Suplement do projektu
OBIEKT	KAPLICA GŁÓWNA CMENTARZA CENTRALNEGO -BUDOWA II LINII KREMICYJNEJ
ADRES	Szczecin ul. Ku Słońcu działka nr ew. gr. 2/5 obręb 113 Pogodno

Przedmiotem opracowania jest zmiana w projekcie budowy drugiej linii kremacyjnej w krematorium kaplicy głównej Cmentarza Centralnego w Szczecinie obejmująca wykonanie drzwi pomiędzy pomieszczeniem Hali kremacyjnej nr 03 a pomieszczeniem Korytarza i-02.

Zakres opracowania obejmuje zmianę wykonawczą do projektu podstawowego

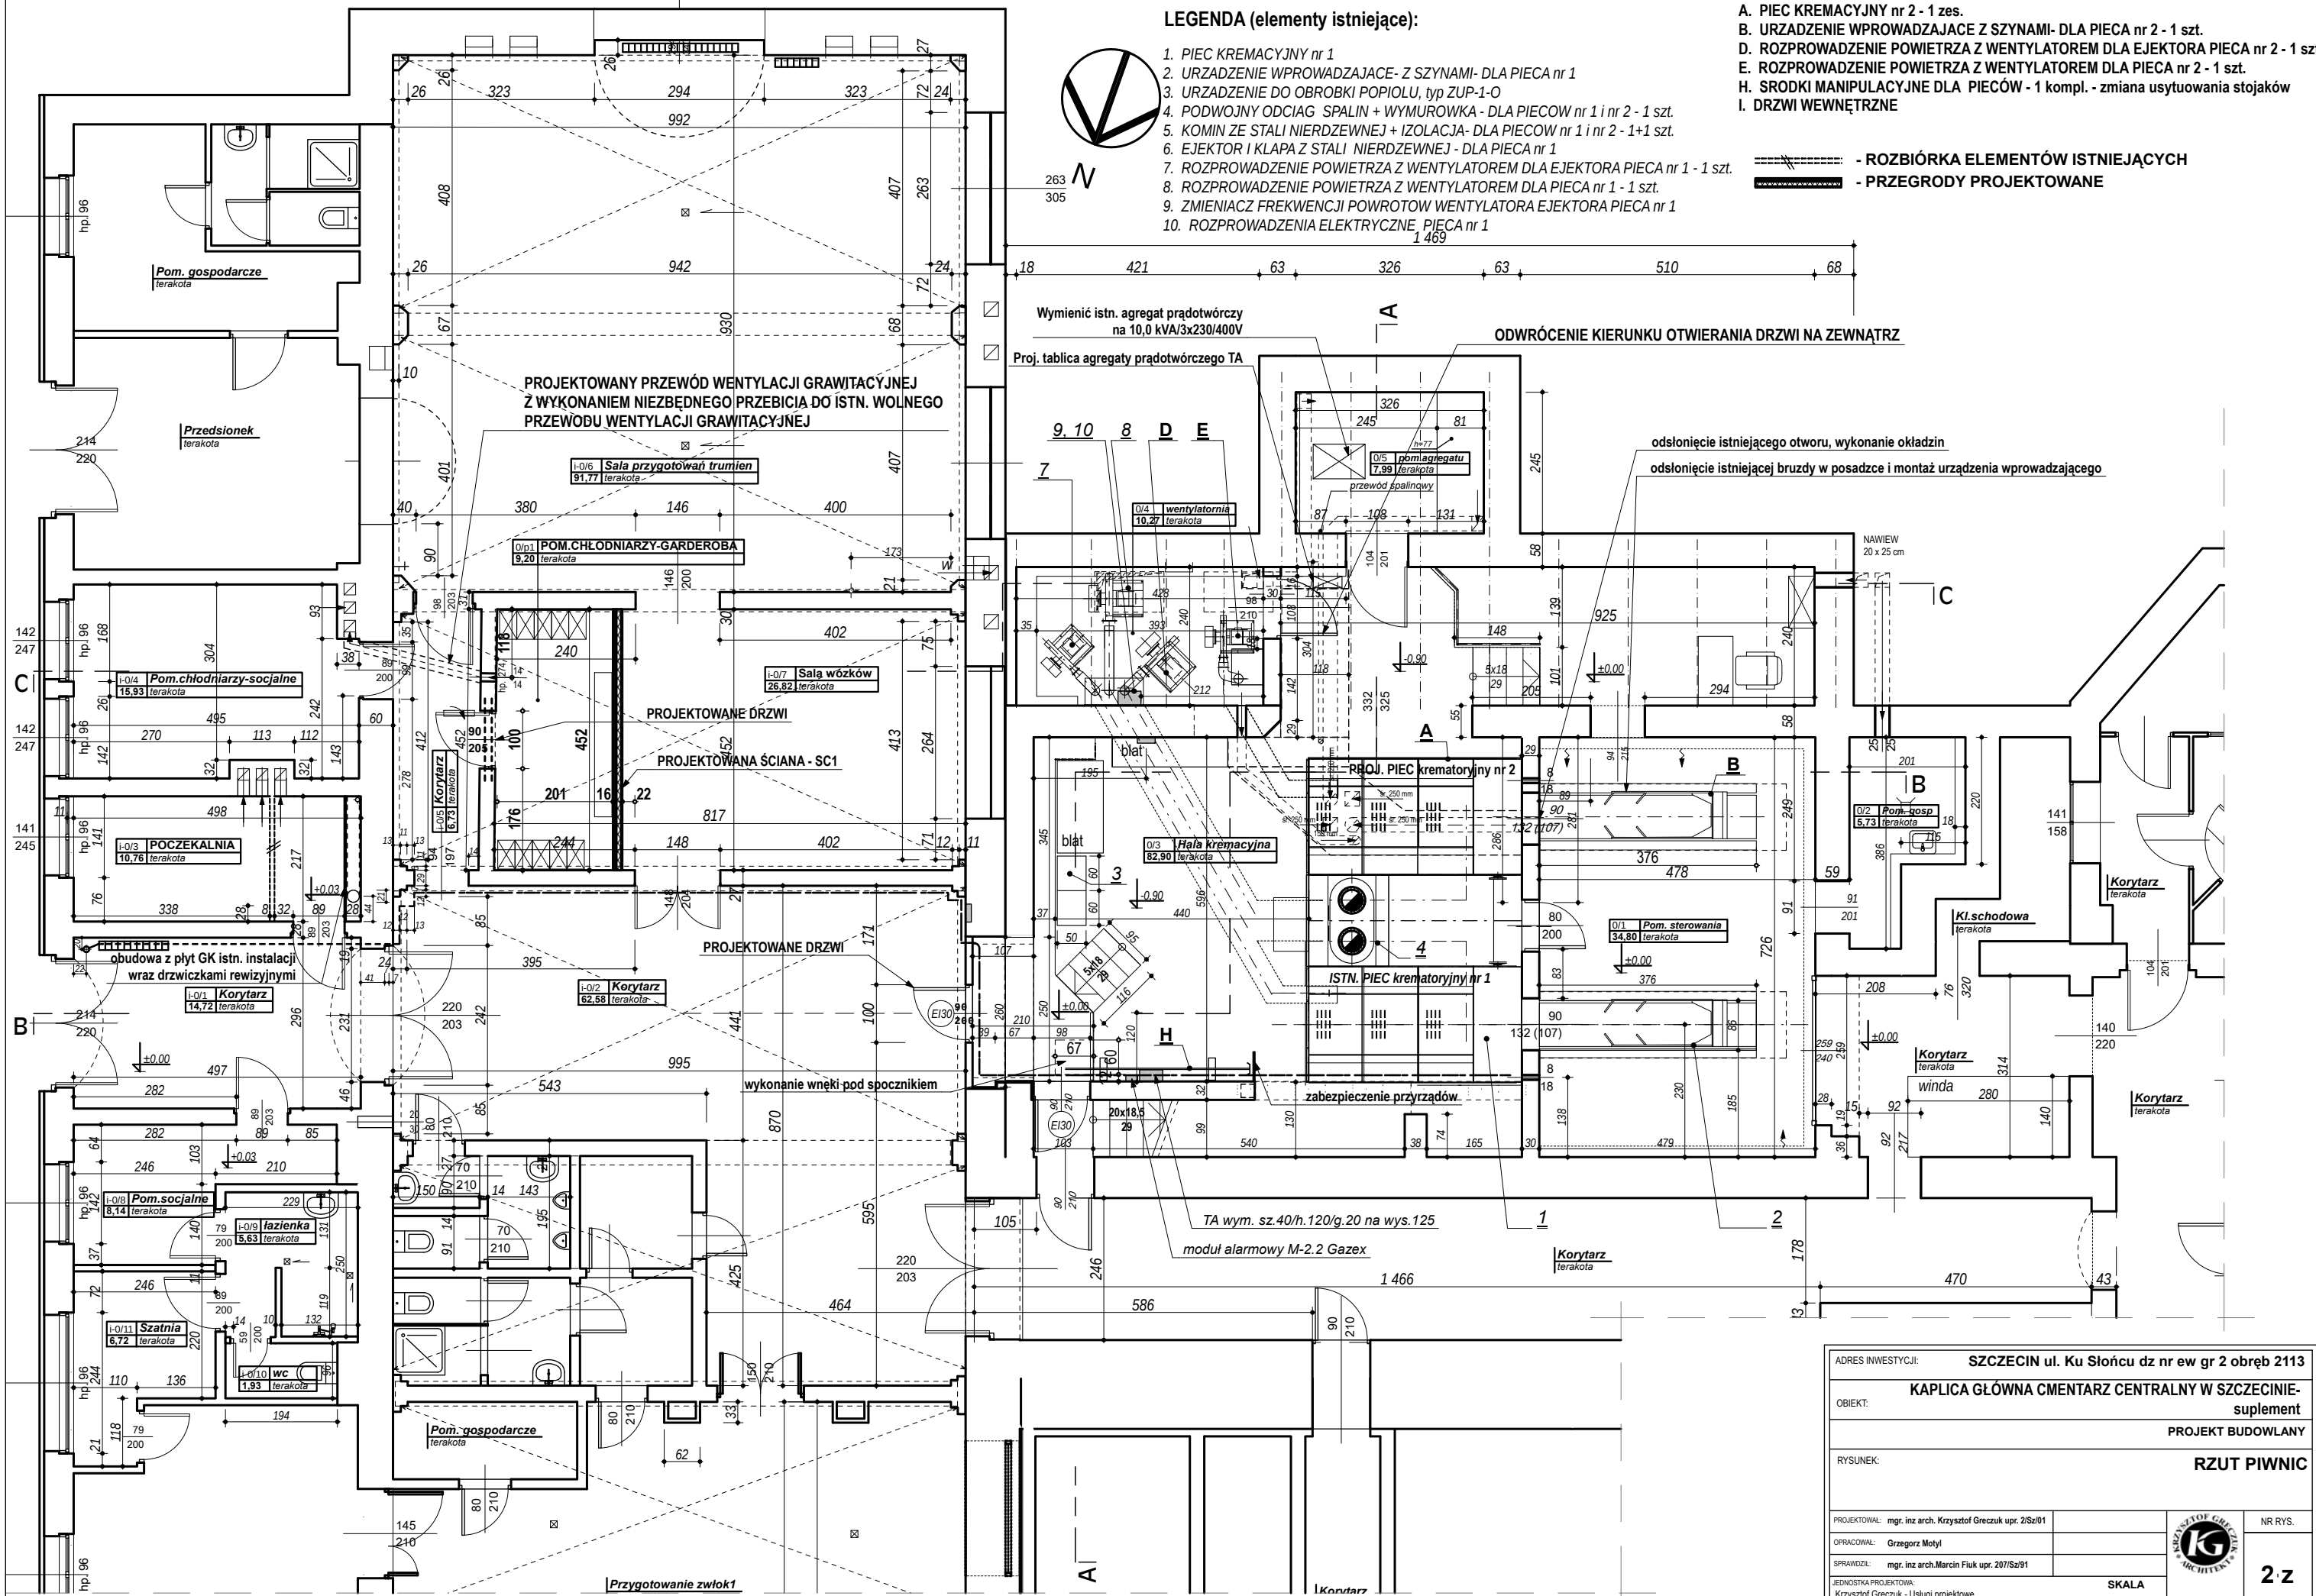
- Wykonanie drzwi wewnętrznych o wymiarach skrzydła 90x200 o oporności pożarowej EI30 w ścianie oddzielającej pomieszczenie hali z piecami kremacyjnymi pomieszczenie oznaczone nr 03 od pomieszczenia korytarza ozn. nr i02
 - Otwór drzwiowy przewidziany jest w ścianie wewnętrznej, która zgodnie z projektem podstawowym zostanie rozebrana a następnie wymurowana ponownie w celu montażu technologicznego – (wprowadzenie pieca oraz elementów wielkogabarytowych)
 - Nad otworem wykonać nadproże z belki żelbetowej typu L o wysokości 19 cm
4. ZAKRES ww zmian nie powoduje zmian w częściach branżowych
5. Zmiany w dokumentacji projektowej
- Zamiany merytoryczne w części rysunkowej projektu
- W projekcie budowlanym zmiana w części rysunkowej:
- rys. nr 2 Rzut piwnic
- rys. nr 5 Przekrój B-B

1. Wykonanie drzwi wewnętrznych o wymiarach skrzydła 90x200 o oporności pożarowej EI30 w ścianie oddzielającej pomieszczenie hali z piecami kremacyjnymi pomieszczenie oznaczone nr 03 od pomieszczenia korytarza ozn. nr i02
